福島第一原子力発電所 2 号機の安全確認の状況について

平成 1 6 年 3 月

東京電力株式会社

福島第一原子力発電所

< 炉心シュラウドの設計変更 >

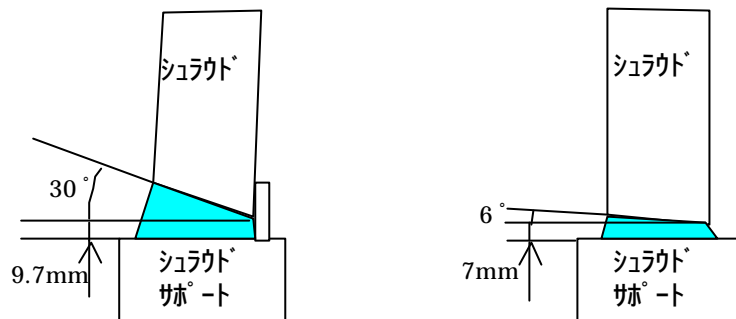
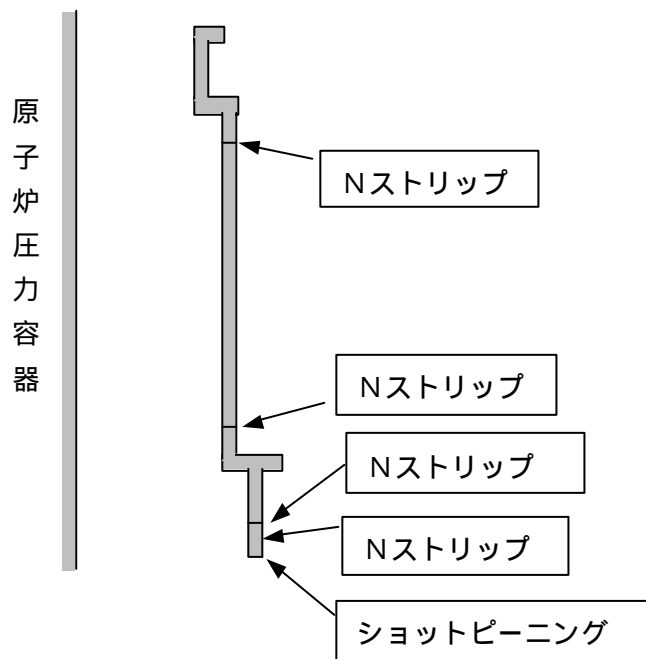
炉心シュラウドのどの部分にどのような応力腐食割れ対策（炉水管理を含む）が講じられたのか。

また、今後の対策及び点検計画はどうなっているのか。

炉心シュラウドは、取替工事において以下の応力腐食割れ対策を実施しました。

a . 材料をSUS304からSUS316Lに変更

b . 応力腐食割れの要因となる残留応力を減らすため、溶接数を低減

取替前溶接線：周方向 7本 縦方向 26本 合計 33本

取替後溶接線：周方向 4本 縦方向 2本 合計 6本

c . 溶接を狭開先溶接とし、溶接入熱を低く抑えることで、残留応力を低減。

シュラウド溶接線図

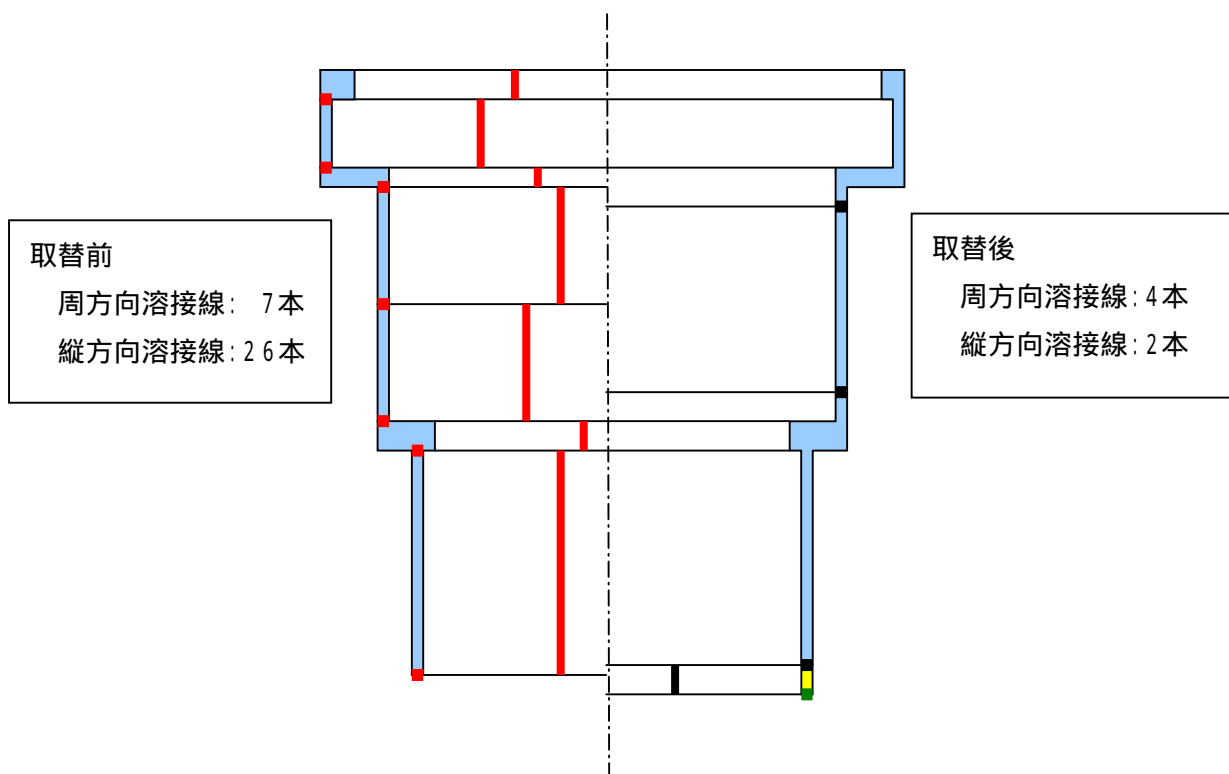
炉心シュラウドの溶接線について、「軽水型原子力発電所用機器の供用期間中検査 (JEAC4205)」(社団法人 日本電気協会)の規定に基づき、10年に1回の割合で点検していくこととしております。なお、これについては経済産業省の通達(平成15年12月3日)において、シュラウド表面の残留応力対策を行ったものについては、目視点検を試験可能な周方向溶接継手及びその近傍について、100%/10年で完了するものとする事が求められており、当面の対策としてこれを原則と考えるものです。

添付資料10-1：残留熱除去系計測ラック排水口からの水漏れ径路概念図

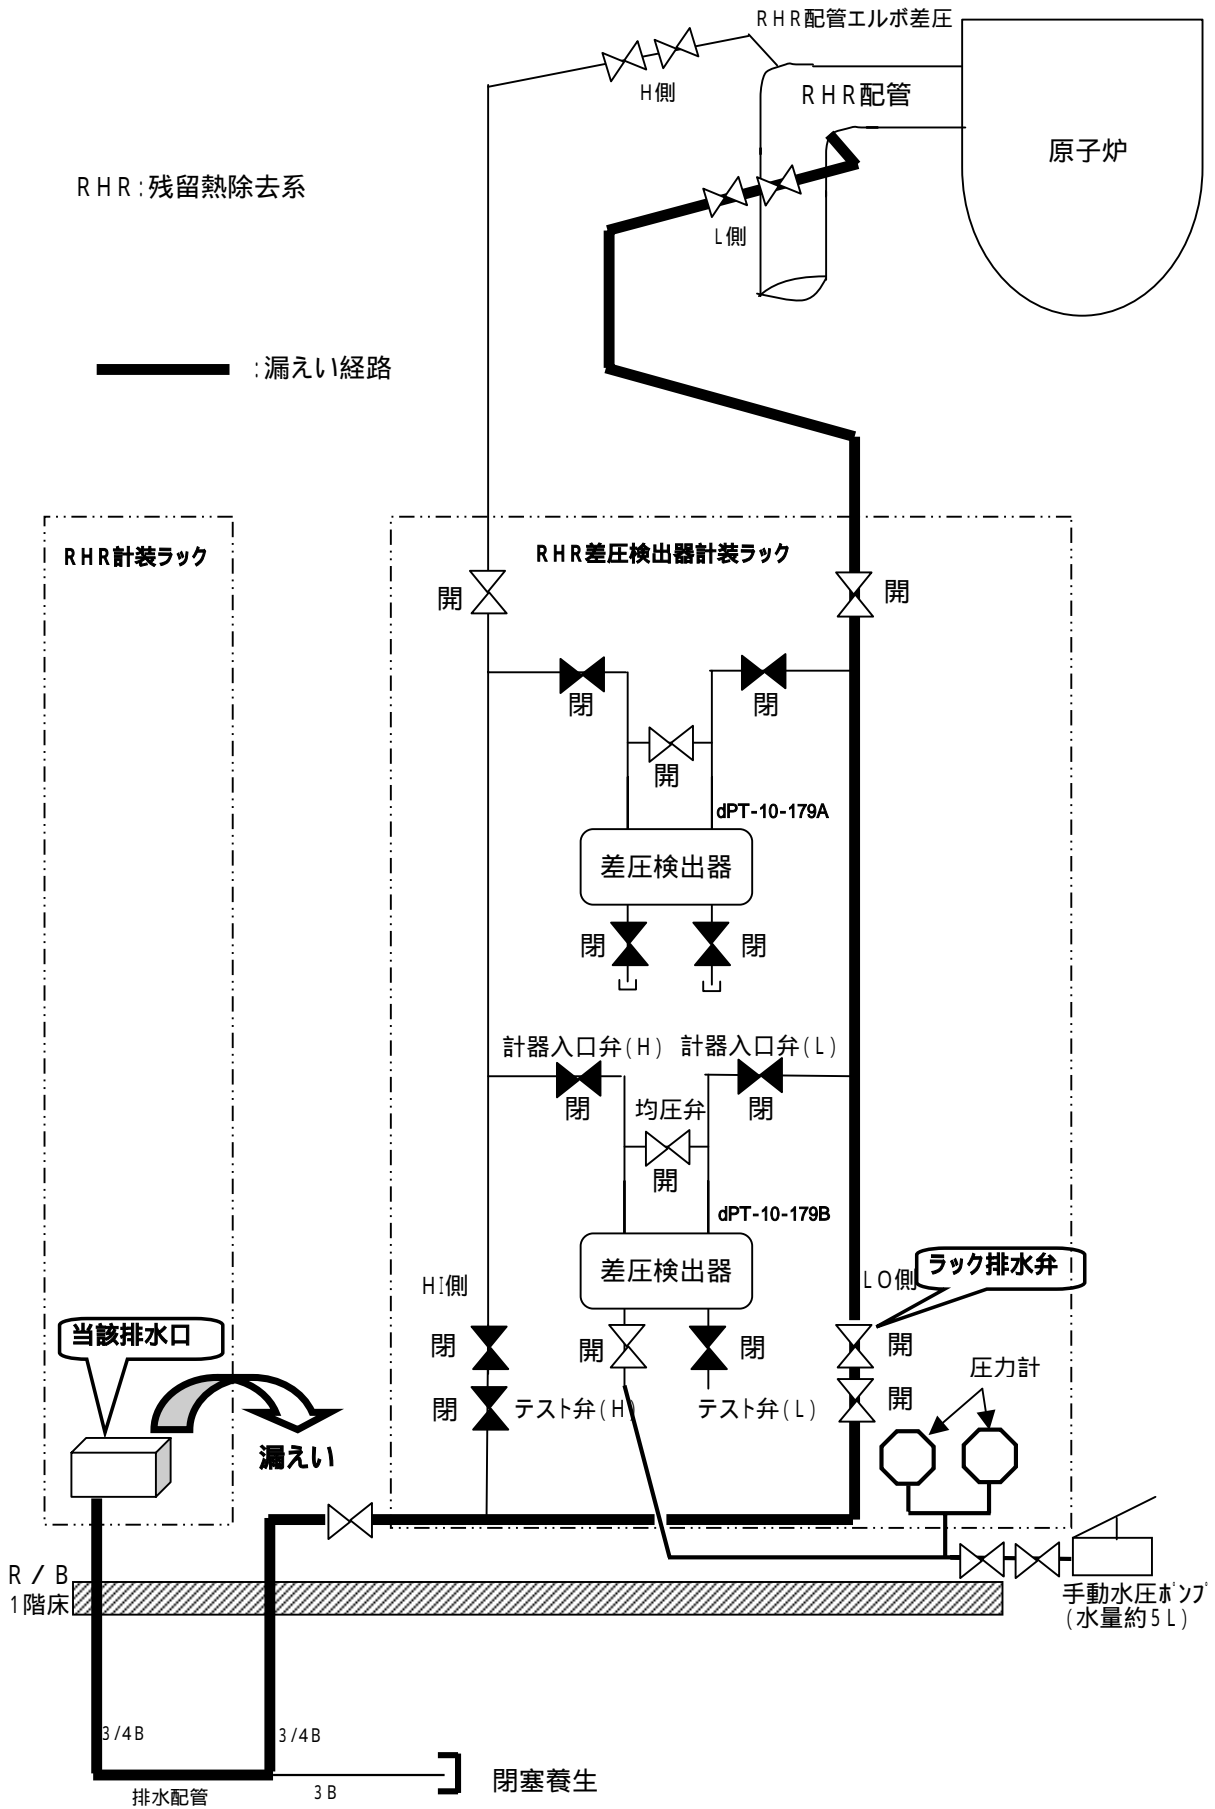
昨年7月に発生したトラブル（原子炉建屋内の水漏れ）の原因と再発防止対策はどうなっているか。また、原因調査過程において、漏れ量の算出に時間を要したのはなぜか。

現場調査の結果、残留熱除去系の計装ラック排水口（以下「当該排水口」）から水が漏れており、残留熱除去系差圧検出器計装ラック排水弁（以下「ラック排水弁」）を閉めたところ水漏れが止まりました。

当該排水口から水が溢れた原因としては、当該排水口下流側の排水配管が取替工事のために閉塞養生されていたところに、通常「閉」であるラック排水弁が計器の耐圧試験準備作業中に「開」となり、当該排水口から逆流したものと推定されました。

制御棒駆動水圧系配管目視点検及び付着塩分量測定実施範囲図

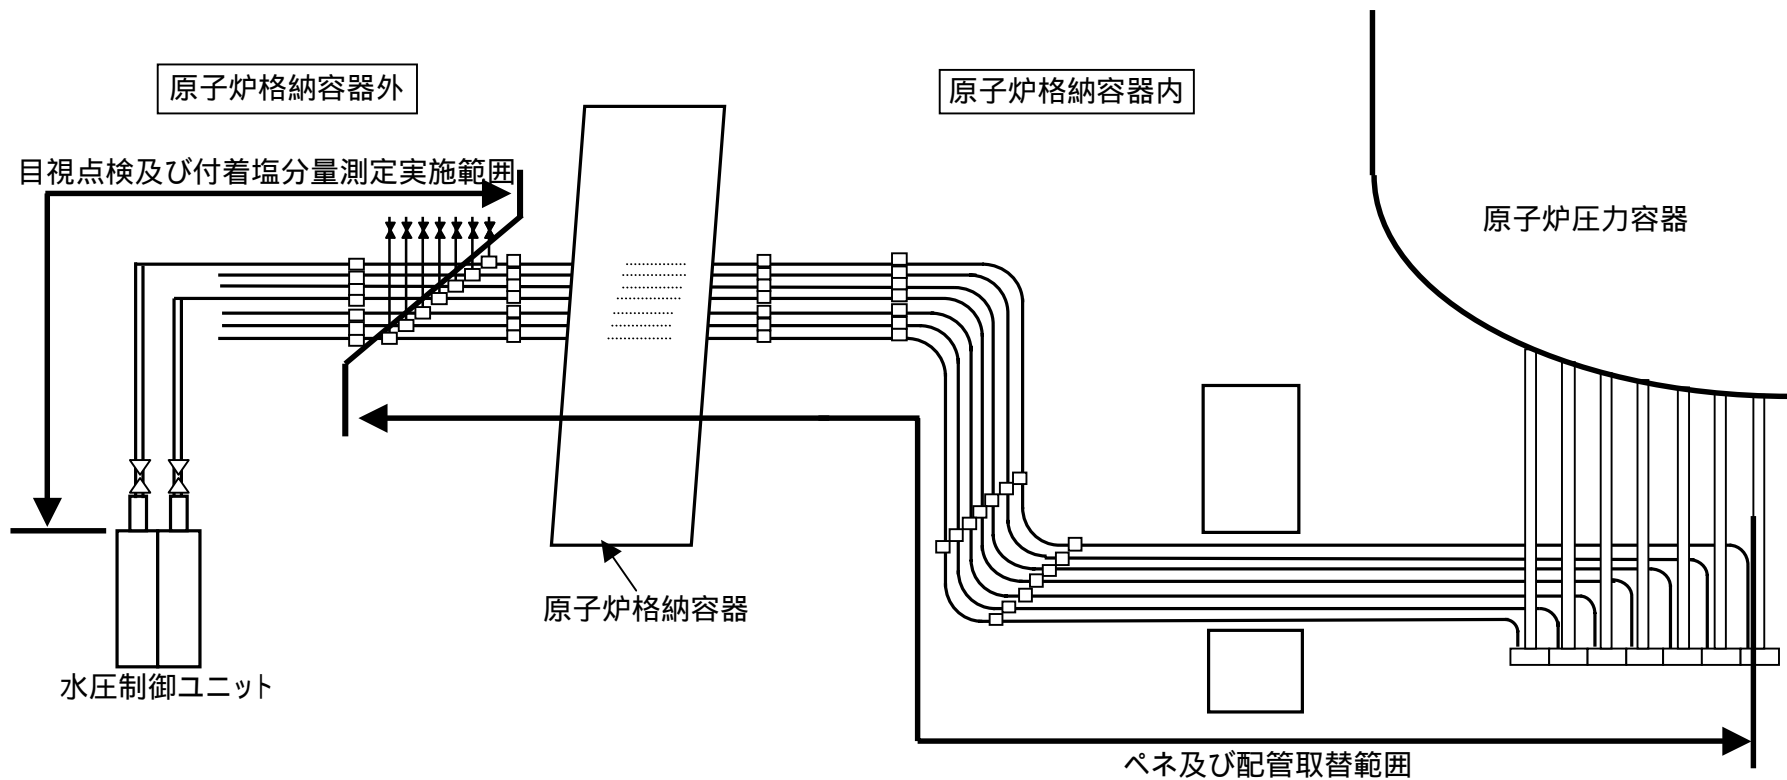
今停止期間中に実施した制御棒駆動水圧系配管の点検・補修状況はどうなっているか。また、炉心シュラウドや再循環系配管、制御棒駆動水圧系配管以外の低炭素ステンレス鋼の点検調査はどのように行われているか。また、今後の点検計画はどうなっているか。

a. 目視点検

PCV外側全域において目視点検を実施した結果、一部の配管表面に錆およびアークストライク、グラインダー、打痕と思われる傷が発見されました。

また、配管付着塩分量の測定を実施した結果、測定した全ての箇所塩化物に起因した粒内型応力腐食割れ(TGSCC*)防止の目安値70mgCl/m²以下でした。

2号機原子炉建屋換気空調系サンプリング系統概略図

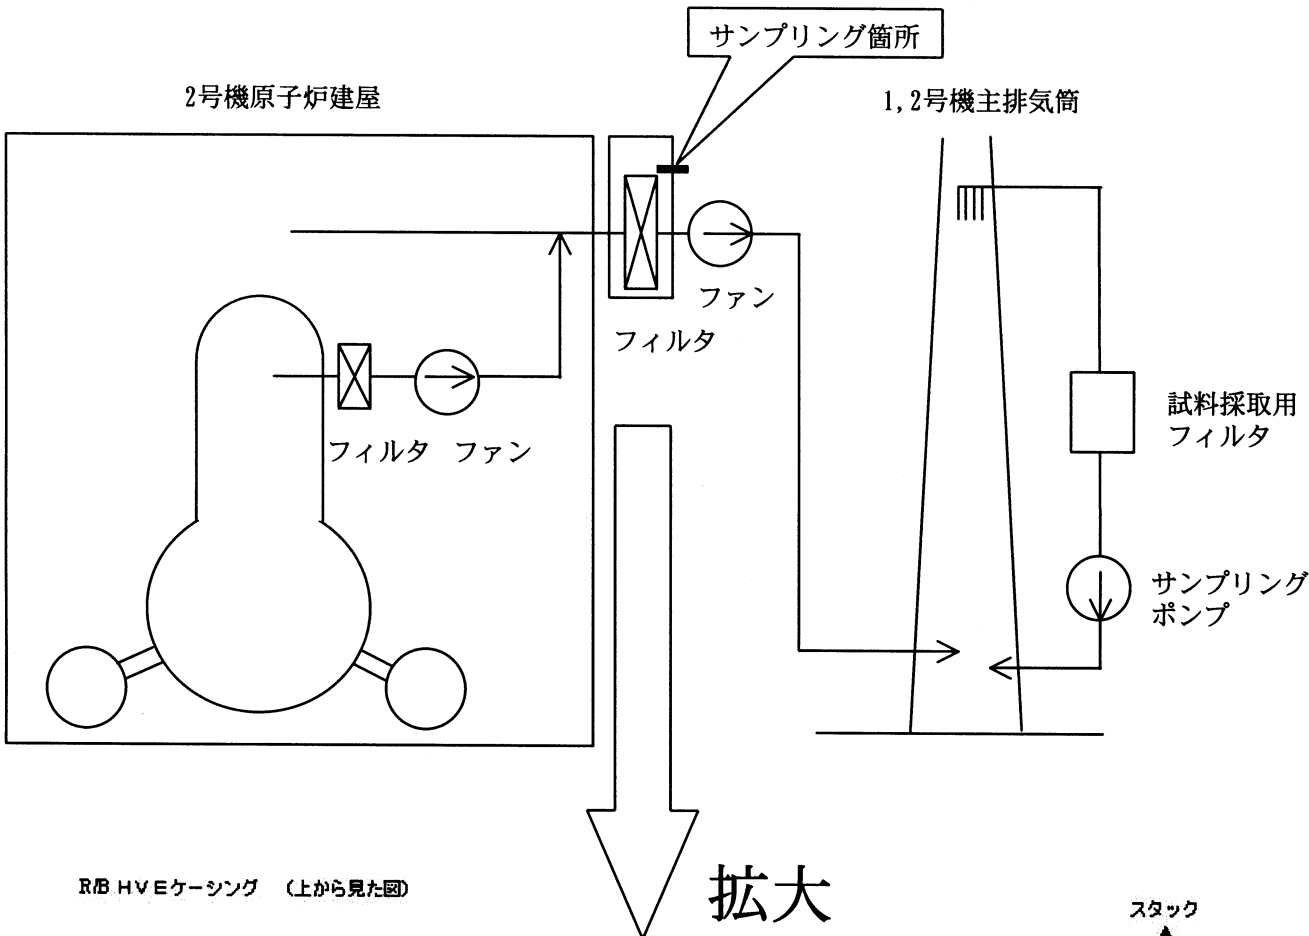
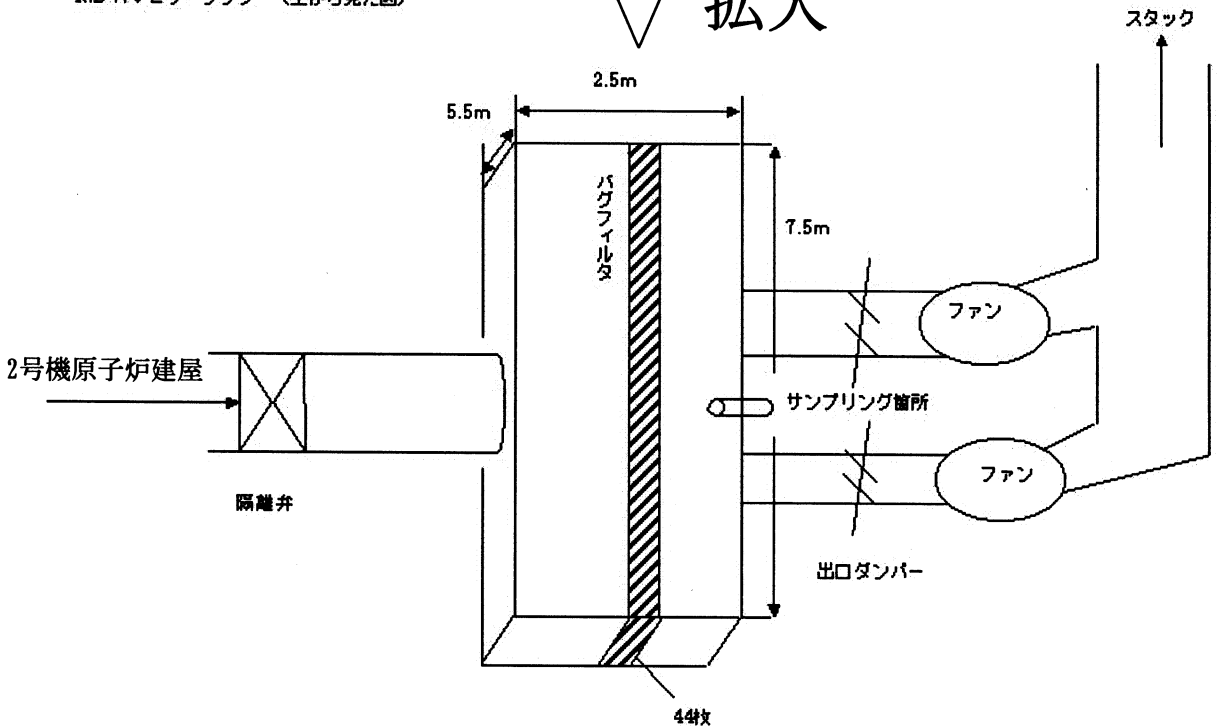
平成15年10月に、原子炉建屋換気空調系から粒子状放射性物質が検出されたが、その原因と対策はどうなっているか。

- ・2号機原子炉建屋換気系出口のサンプリング(捕集期間:10/1 8:59から10/2 8:48)は、仮設により原子炉建屋換気空調系のケーシングから行っていました。(添付資料12-1参照)
- ・10/1 22:43から10/2 1:21の間、原子炉建屋排気ファンを停止し、ケーシング出入口側のダンパを閉止してケーシング内でバグフィルタの交換作業を行っていました。交換作業中もサンプリングを継続していたため、交換作業中に舞い上がった粒子状放射性物質が一時的にサンプリングラインから吸い込まれた結果、検出されたものです。
- ・なお、作業終了後、ケーシング内を洗浄し復旧していることから、主排気筒サンプリングフィルタの測定においては検出されなかったものです。

添付資料 1 4 - 1 固定ワッシャの変形の状況

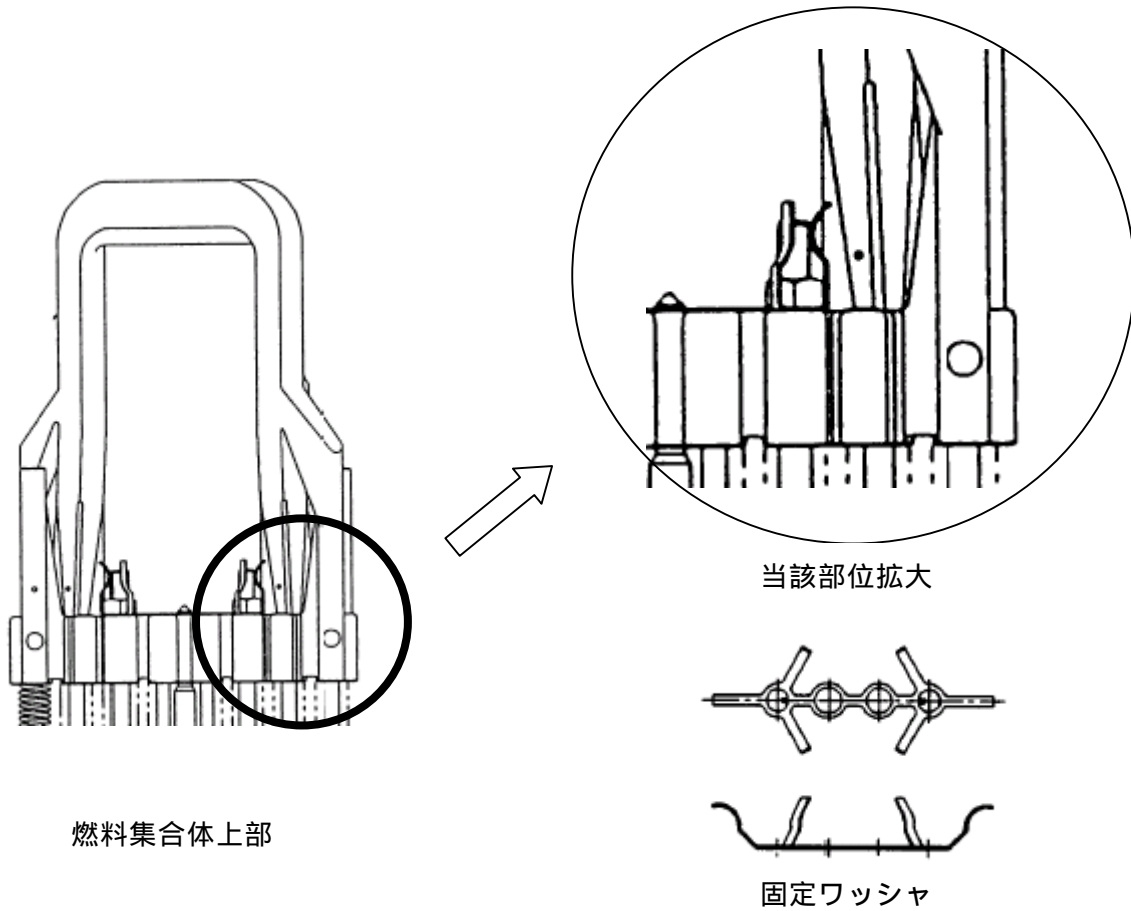
今停止期間中に発見された燃料集合体の固定ワッシャ変形の調査結果はどうであったか。また、原子炉の安全性に影響を及ぼすものではないと判断した理由と根拠はどのようなものか。

燃料集合体の固定ワッシャ変形 (添付資料 1 4 - 1) については、調査の結果 1 1 体の燃料集合体に 1 3 箇所の変形があることがわかりました。

変形した固定ワッシャはいずれも、3 つある爪部の内、1 カ所が開いた状態となっているのみであり、固定ワッシャの機能であるナットの回転防止機能には問題なく、またこれまでも 3 サイクルにわたって燃料集合体を問題なく使用してきていることから、原子炉の安全性に影響を与えるものではないと考えます。なお、固定ワッシャに変形の認められた燃料集合体については、念のため再使用しないこととしました。

燃料集合体の吸引清掃時の状況

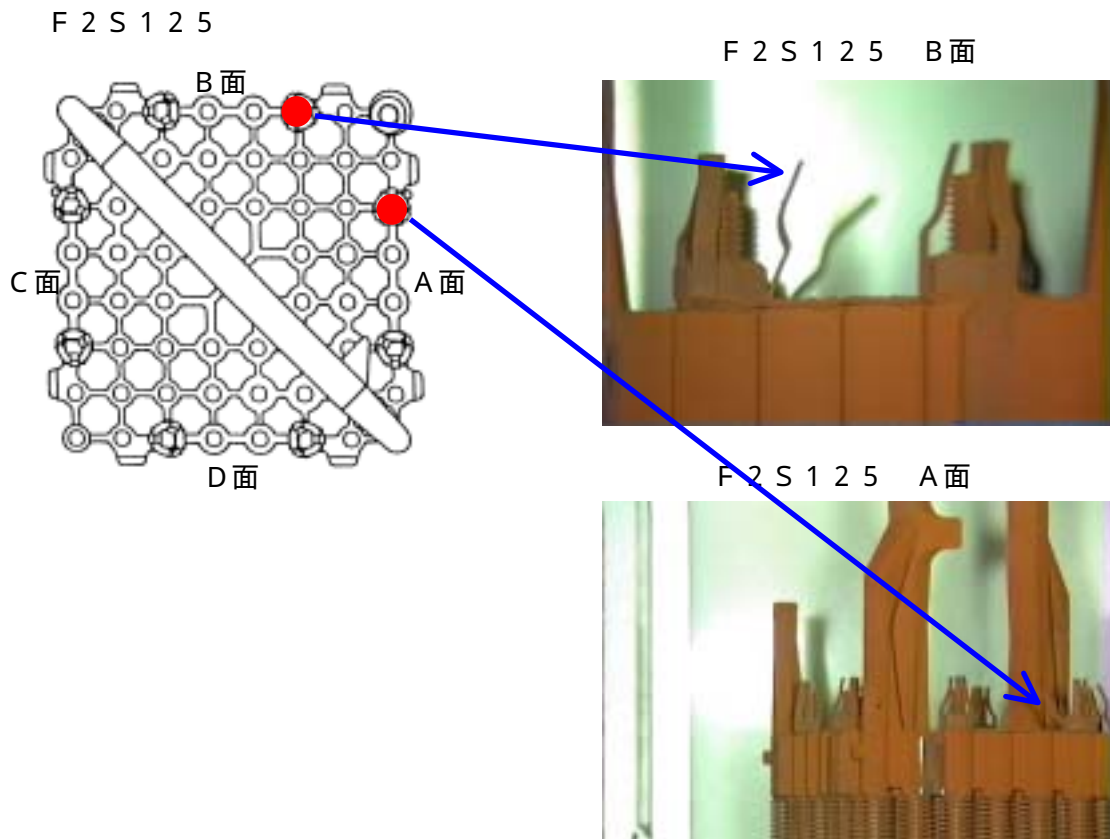
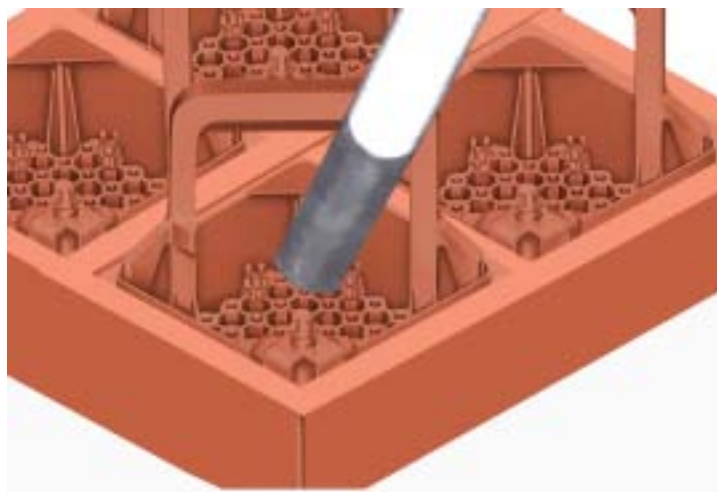
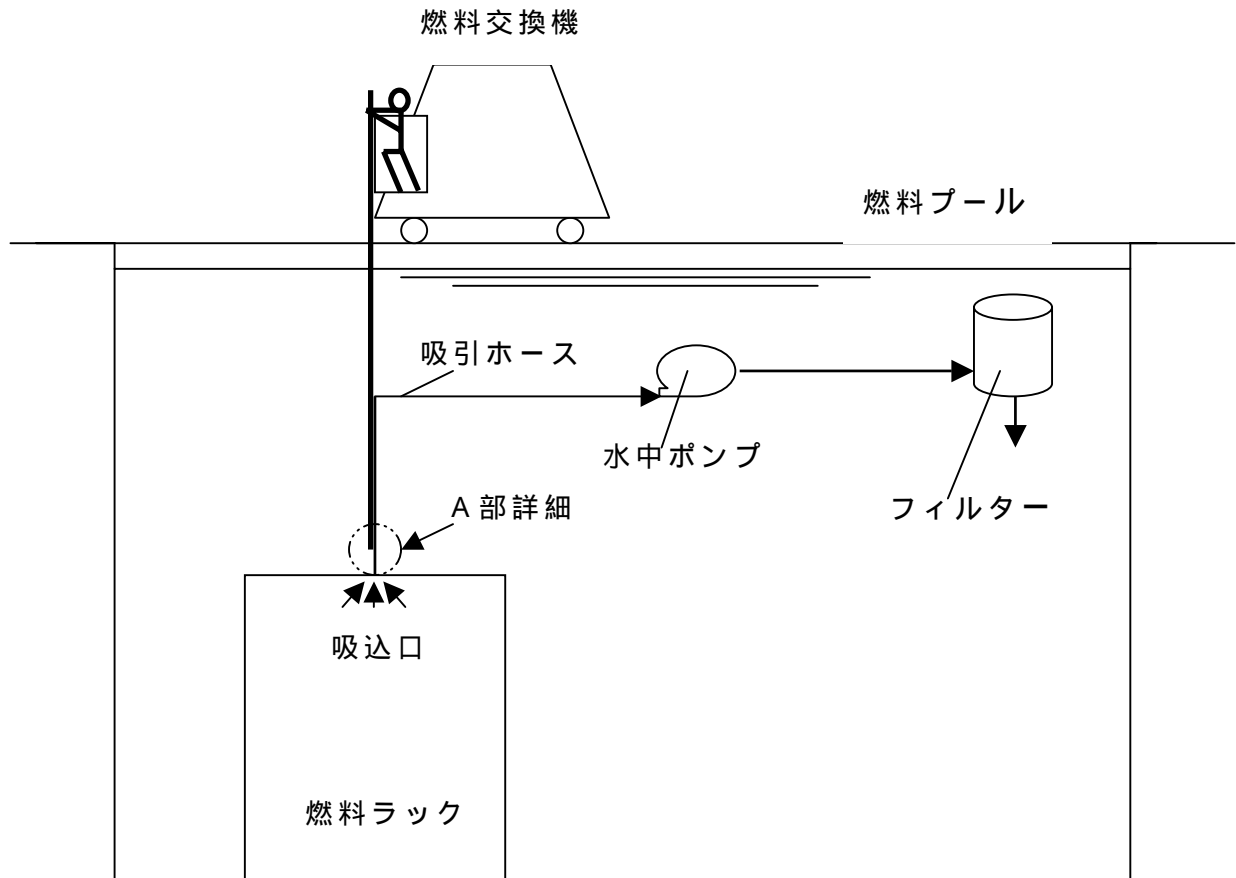
この原因については、第 1 7 回定期検査において実施した吸引ホースによる燃料集合体の吸引清掃の際に、吸引ホースを直接上部タイプレート付近に近づけて作業を行っていた (添付資料 1 4 - 2 参照) ため、吸引ホースが固定ワッシャに接触することで固定ワッシャに外力を与え、変形させたものと推定しました。

今後同様の事象の再発を防止するため、燃料集合体の吸引清掃等、燃料集合体構成部品に影響を与えるおそれのある作業においては、構成部品が変形しないよう必要な治具を使用するとともに、これらの作業終了後においては、燃料集合体の構成部品に異常のないことを水中テレビカメラ等で確認するよう作業手順に定めることとしました。
